(仮称) 横須賀火力発電所新 1・2 号機建設計画
環境影響評価準備書についての
意見の概要と事業者の見解

平成 30 年 4 月

株式会社 J E R A

第2章 環境影響評価準備書について提出された環境の保全の見地からの意見の概要とこれに対する事業者の見解

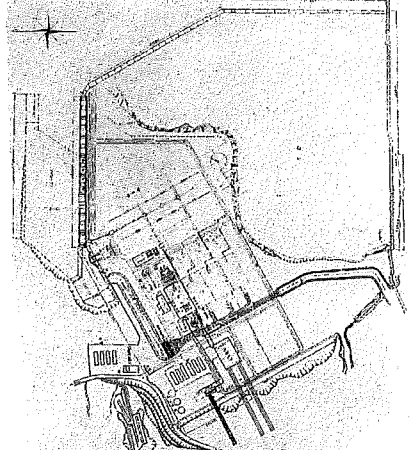
270	<p>次亜塩素酸ソーダを海に流さないでください</p> <p>御社は住民説明会において海水に次亜塩素酸ソーダという薬品を流すと明言したことで大変驚きました。千葉県市原市の五井火力、姉ヶ崎火力の説明会で私は漁業で生きる方々の海を破壊することになるから止めて欲しいと発言しましたが聞こえてなかったのでしょうか？</p> <p>また、意見書にも書いてもお願いをいたしましたが見えてなかったのか、無視していたと分かり、とても残念に思うとともに漁民の方々が魚の捕れない海をながめ落胆する顔を想像し、悲しみの念を覚えます。</p> <p>夏季は冬季より多くの量の薬剤投入となるはずですが、仮に通常の 0.2mg/L を投入するとしたら温排水量は 57m³/秒と膨大ですから 57m³/s*3600 秒*24 時間で 1 日に 4924800m³ の海水が消毒されてしまうことになり、30 万トンタンカー16 隻分以上の海水が繰り返し、繰り返し消毒されます。その水は神奈川県側の海のみならず、千葉県側の富津、天羽、岩井、富浦、館山の海、そして東京湾内湾にまで満潮時に侵入して被害が及ぼすこととなります。</p> <p>あなた方はすでに富津の外湾側だけでなく、暖かくなった黒潮の侵入で内湾側の富津、袖ヶ浦の海苔栽培にも影響がでて、栽培時期の短縮や色落ちなどの品質被害がでていられることをご存知でしょう。</p> <p>それでもさらに次亜塩素酸ソーダという殺菌・漂白剤まで流されたら大変な環境影響が予測できるのではないですか。</p> <p>準備書説明会ではビデオをちょこっと見せ、【温排水影響は限定的】というアナウンスをして、他の説</p>
